Datum : 26 augustus 2021
Ons kenmerk : RB/ROI050/JWvG/CG/*BPWATERLOSEWEG
Zaakdossier : 21-57503/21-077335
Behandeld door : J.W. van Gortel
Afschrift aan : Archief; gemeente Apeldoorn t.a.v. mevr. A. Bolt email:
a.bolt-schrier@apeldoorn.nl; Omgevingsdienst Veluwe Ijssel email
externeveiligheid@odachterhoek.nl.
Bijlage(n) : -
Onderwerp : Advies externe veiligheid Waterloseweg 47 Apeldoorn

U heeft mij op 12 augustus 2021 gevraagd te adviseren over de verandering van het bestemmingsplan aan de Waterloseweg 47 in Apeldoorn. U wilt weten of deze verandering past binnen de normen van de wet- en regelgeving. In deze brief geef ik u graag antwoord. Daarnaast geef ik u adviezen over de algemene fysieke veiligheid. Door deze op te volgen, verkleint u de kans op calamiteiten, of - als er zich toch een ongeluk voordoet - beperkt u de gevolgen.

Kaart 1

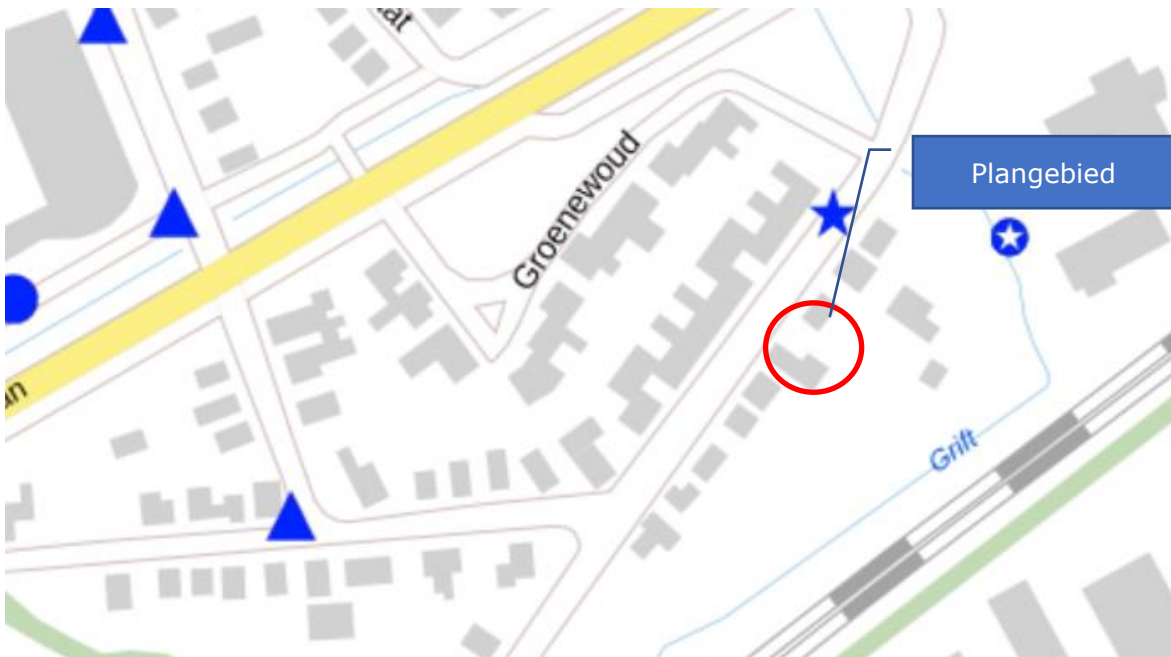
Op ongeveer 60 meter van het plangebied bevindt zich het spoortracé Amersfoort-Apeldoorn-Enschede waarover vervoer van gevaarlijke stoffen plaatsvindt (zie kaart 1).

Het plangebied ligt binnen de 200 meter zone (gearceerd paars gedeelte kaart 1) van het spoortracé. Echter, door het realiseren van één woning zal het groepsrisico niet of nauwelijks toenemen. Een uitgebreide verantwoording van het groepsrisico is dan ook niet noodzakelijk.
